改善箇所説明図

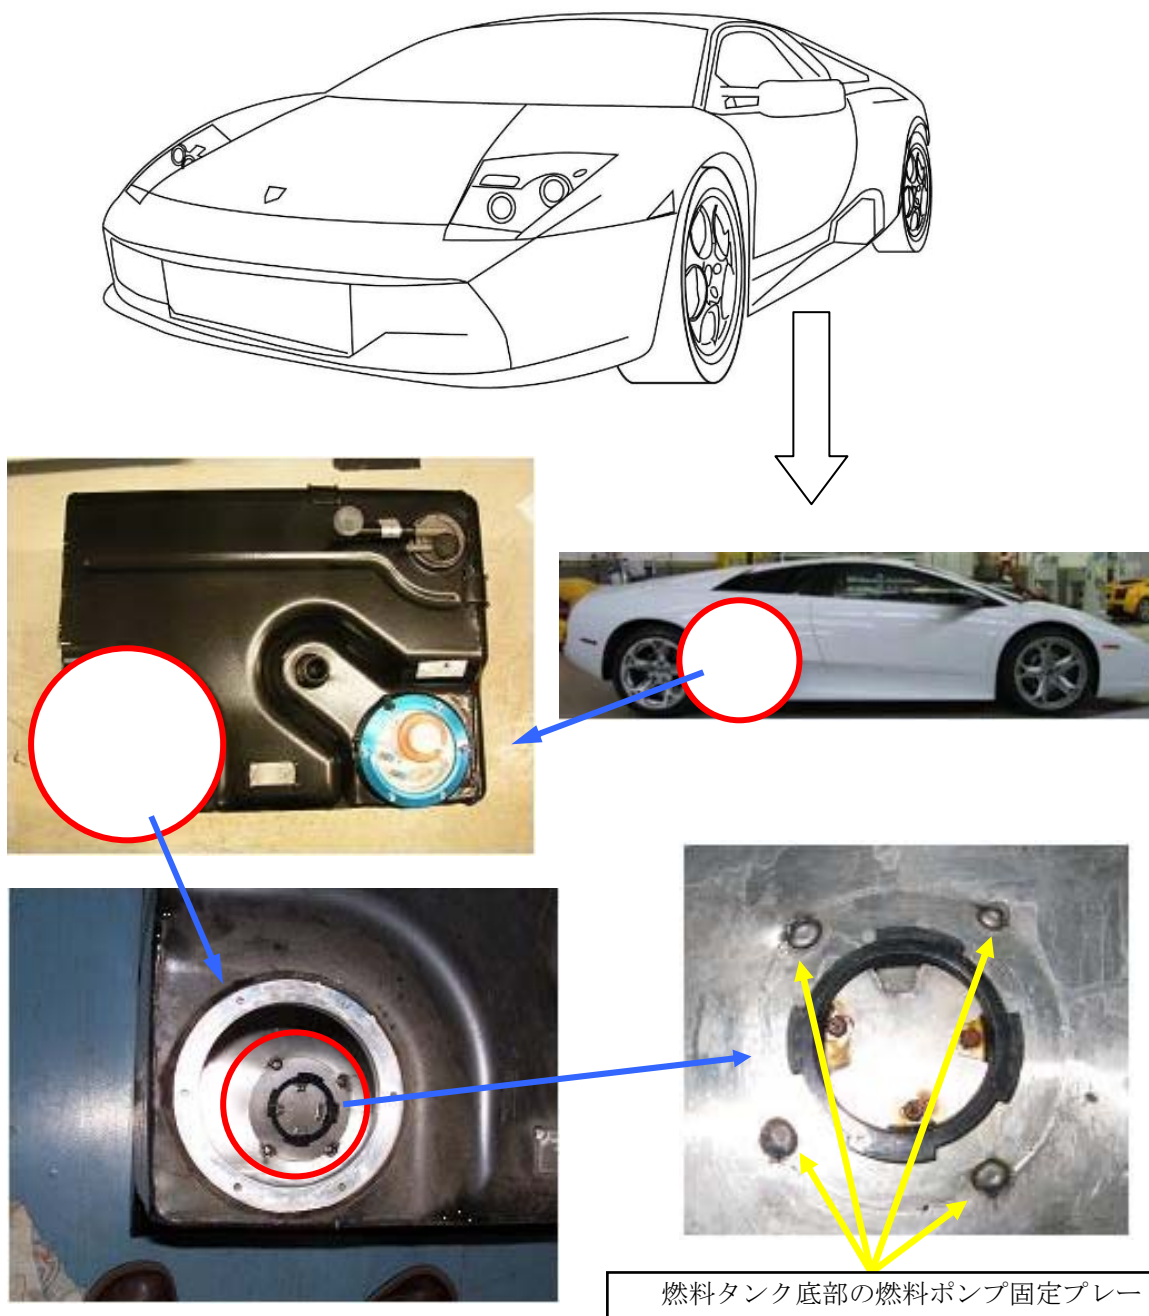
基準不適合発生箇所

燃料タンク底部と燃料ポンプ固定プレートの溶接が不適切なため、当該プレートの取り付け強度が不足しているものがある。そのため、走行中の振動等による燃料の揺れにより、当該プレートの溶接部が剥がれ、燃料タンク底部の溶接部から燃料が漏れるおそれがある。

改善措置の内容

全車両、燃料タンクを対策品と交換する。

識別：燃料タンクのプレートによって識別
